NFD発第3511号

核燃料物質使用変更許可申請書

核燃料物質使用変更許可申請書新旧対照表

NFDホットラボ施設（施行令第41条該当施設）

図1 セル内小型燃料加熱装置重心位置

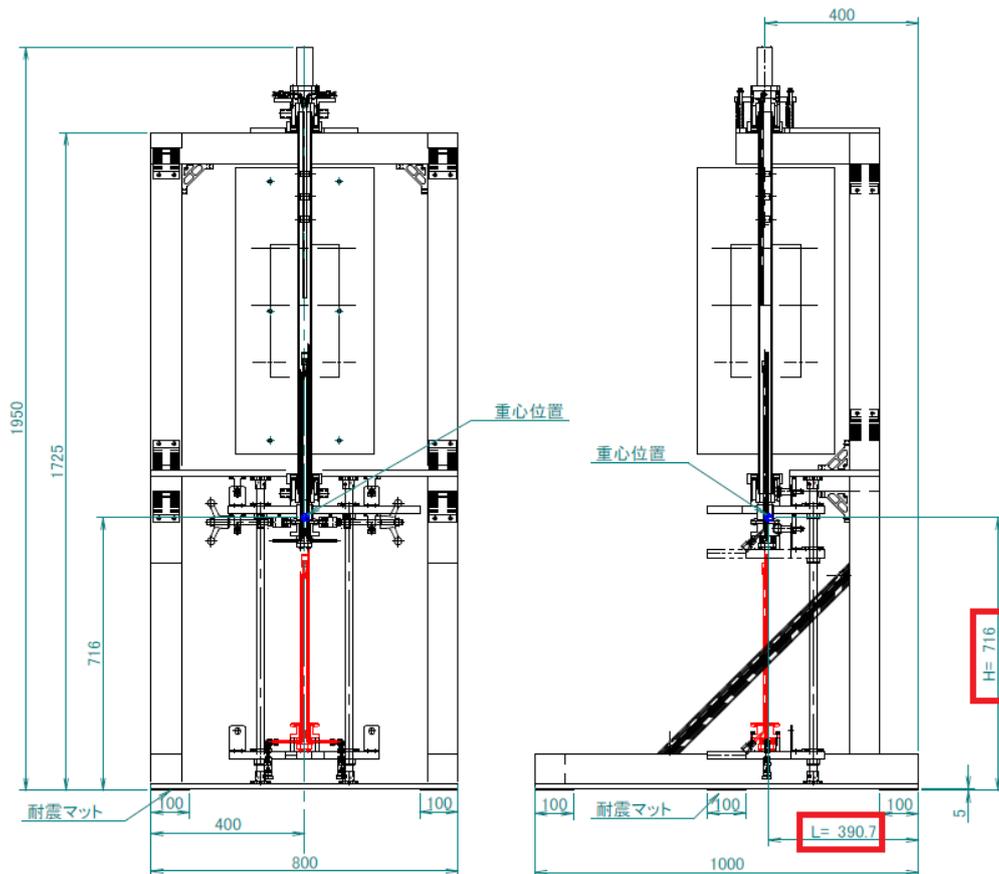
式1、式2に表1の各数値を代入して評価した結果を表3に示す。 $M_h/M_g < 1$ となり、転倒せず、安全であると評価される。

装置等名称	重心モーメント M_g ($N \cdot cm$)	転倒モーメント M_h ($N \cdot cm$)	M_h/M_g^{*1}	判定 ($M_h/M_g < 1$ ならば安全)
セル内小型燃料加熱装置	88,272	66,204	0.75	安全

図3 摩擦係数の測定

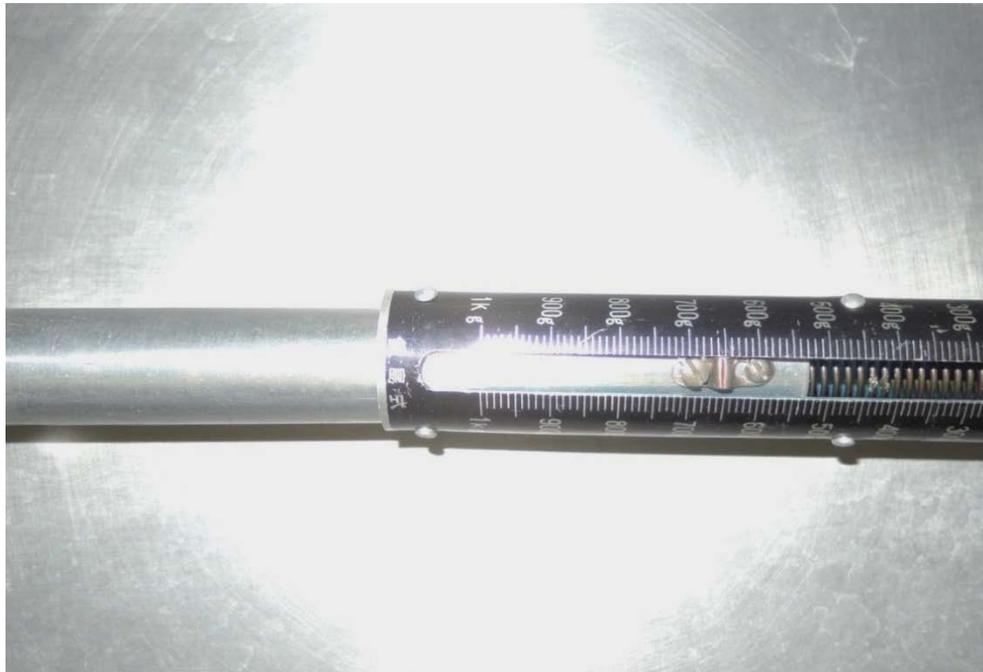
すべり出す直前の引張荷重は、1,004.75g の荷重に対して 642 N (655 kgf) であった。(図 3)

静止摩擦係数は 0.65 と評価された。
